MARELLI

SCHEMA ELETTRICO 121 B

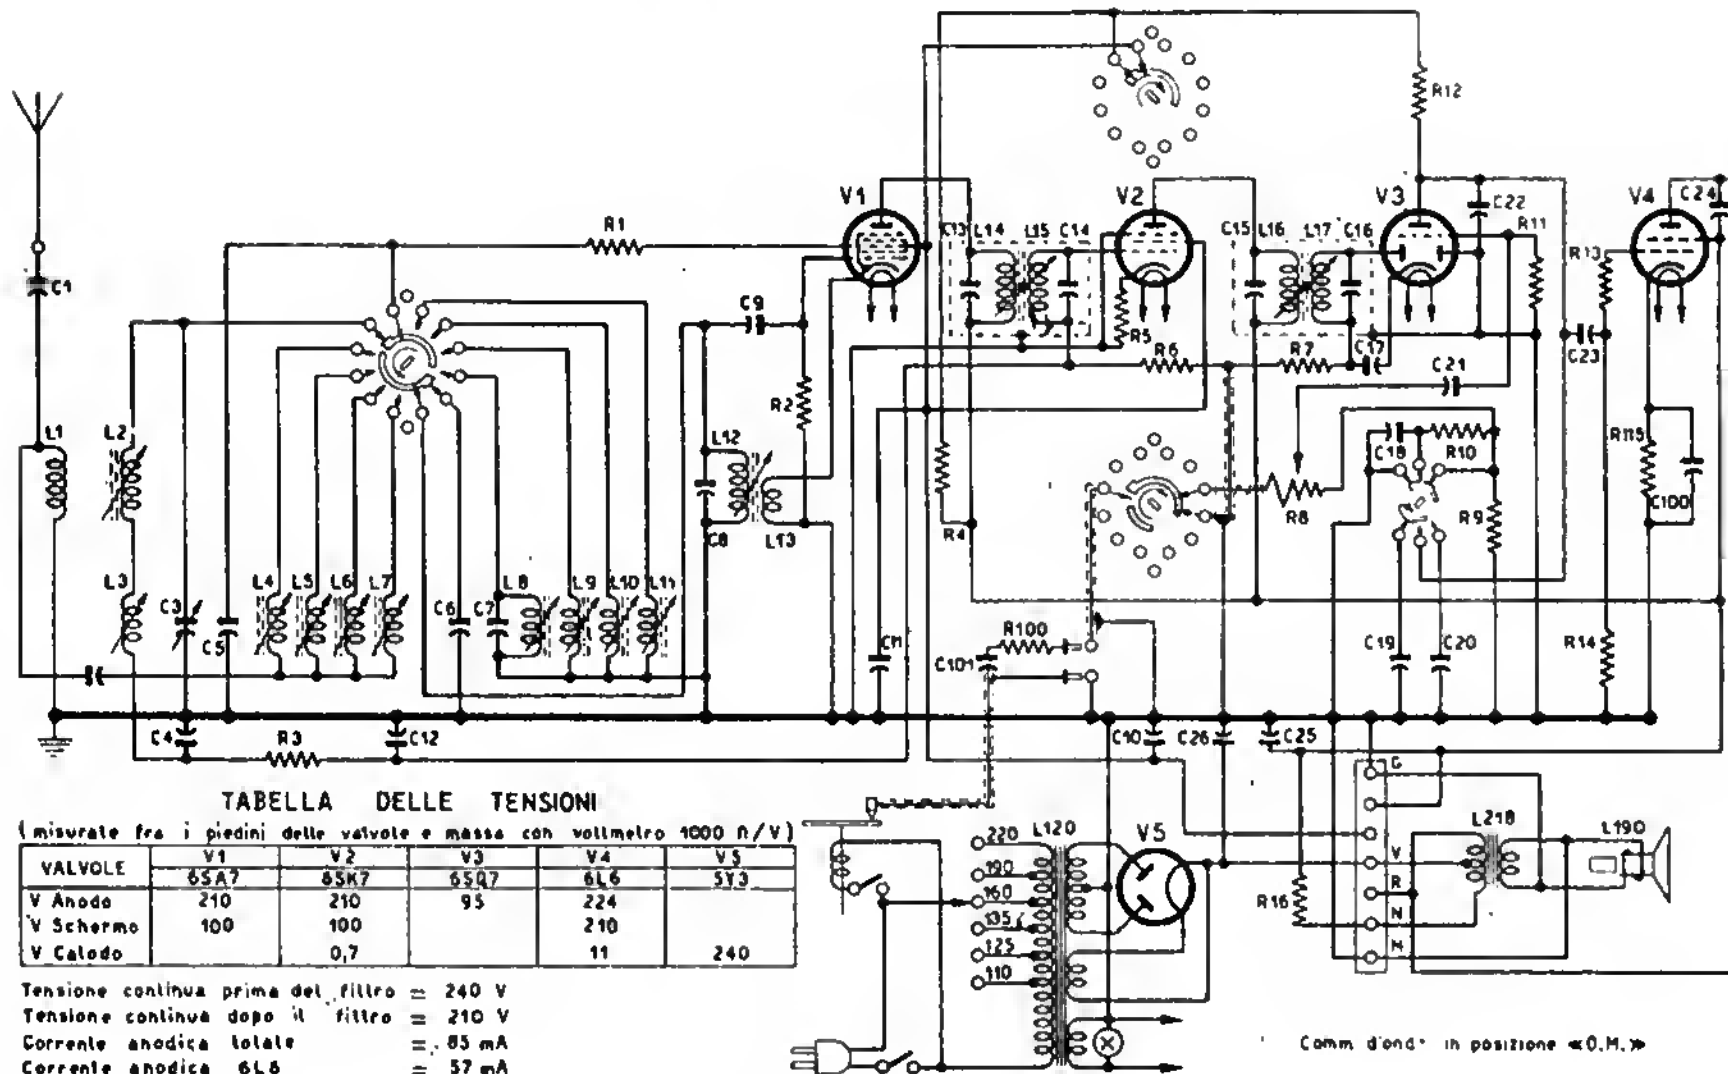
ATTENZIONE - A partire dalla matricola N. 12931 le valvole 6SA7 e 6SK7 vengono sostituito rispettivamente dalle valvole miniatura 6BE6 e 6BA6.
